ÚZEMNÍ PLÁN MĚSTA BRNA

Textová část odůvodnění **Příloha č. 4**
kapitola 18

ROZHODNUTÍ O NÁMITKÁCH

b) Veřejná projednání Návrhu ÚPmB z roku 2020 (červen)

Připomínka číslo 3 (zákres)

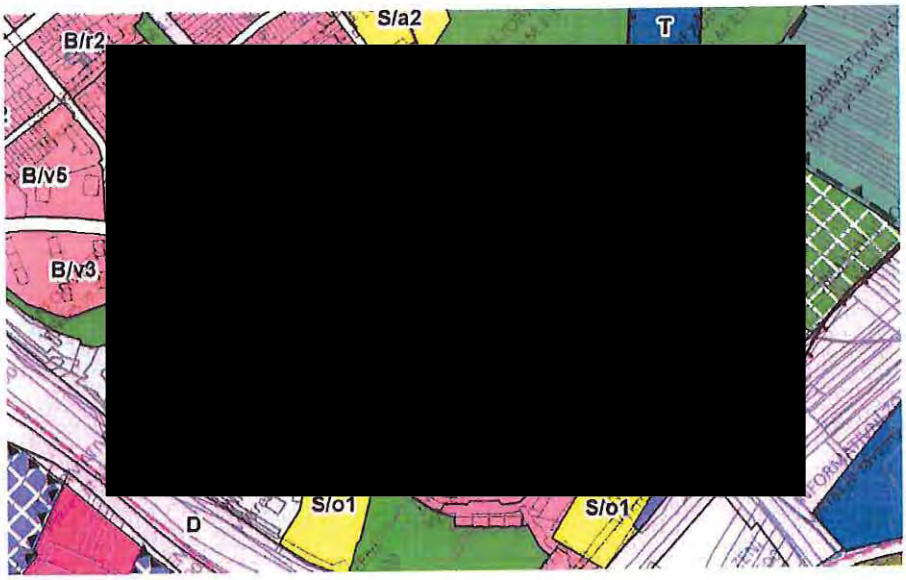
Byla odstraněna plocha zeleně podél jižní strany ulice Bělohorská. Požaduji zachování ploch zeleně dle původního územního plánu.

Připomínka číslo 5 (zákres)

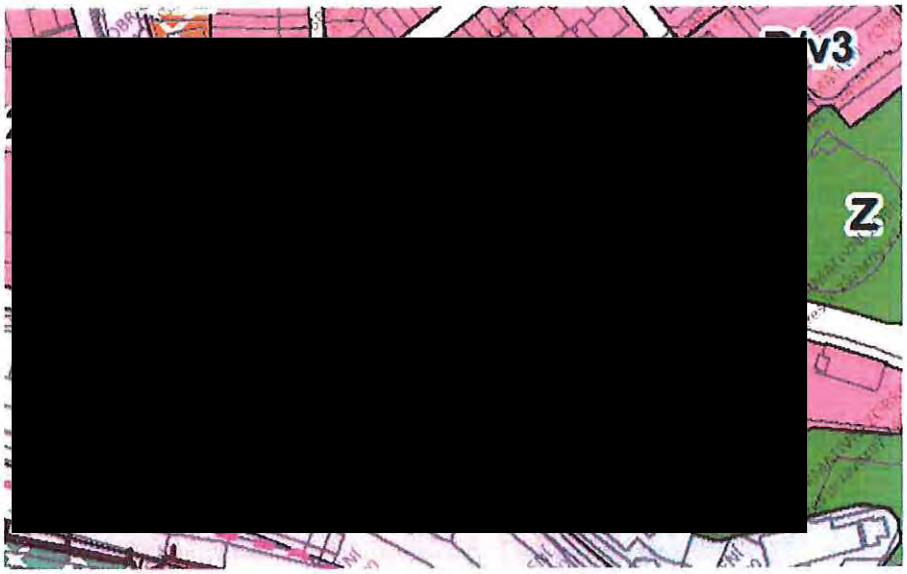
Byla odstraněna plocha zeleně mezi tramvajovým tělesem a západním koncem ulice Krásného. Požaduji zachování ploch zeleně dle původního územního plánu.

Připomínka číslo 8 (zákres)

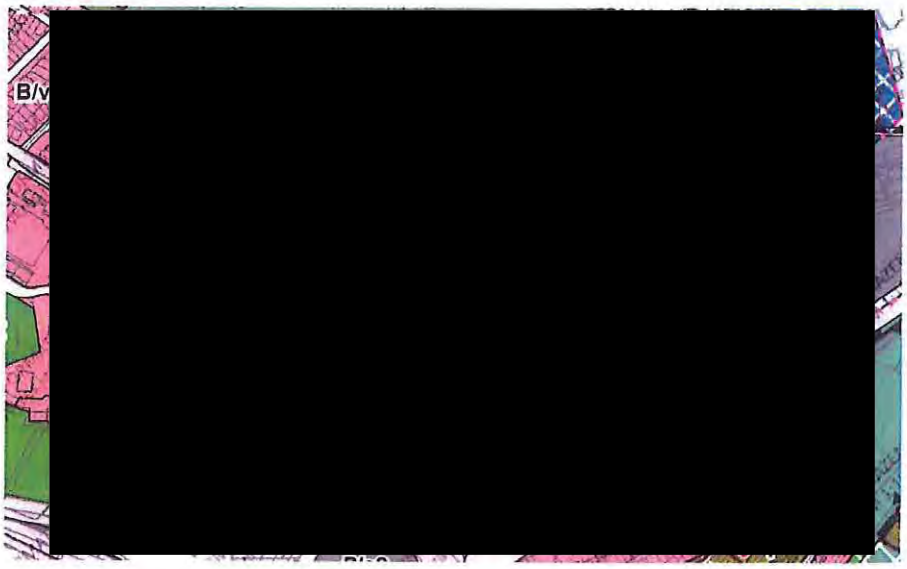
Byla odstraněna plocha zeleně mezi ulicí Jedovnická a spalovnou odpadů. Požaduji zachování ploch zeleně dle původního územního plánu.

Připomínka číslo 1 (zákres)

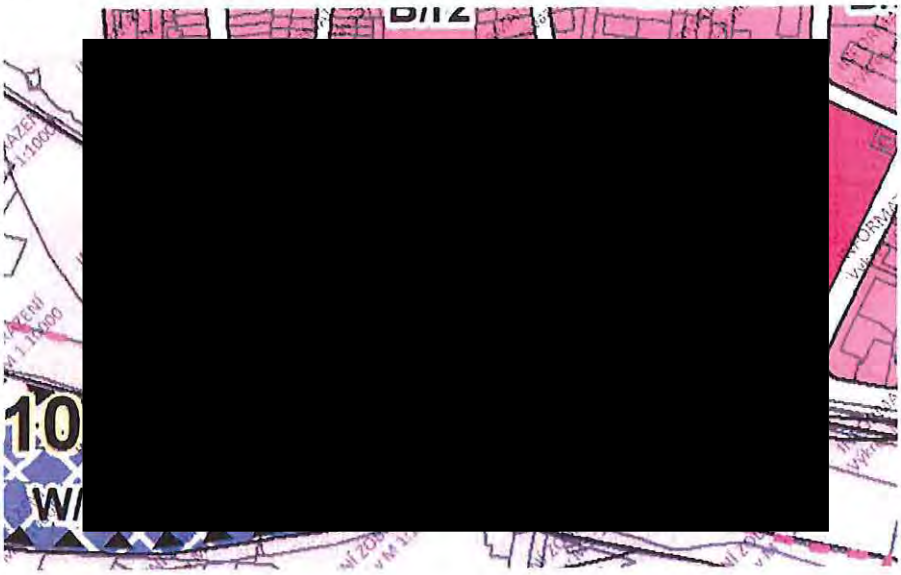
Byla odstraněna plocha zeleně parku Richarda Federa u ulice Nezamyslova. Požaduji zachování ploch zeleně dle původního územního plánu.
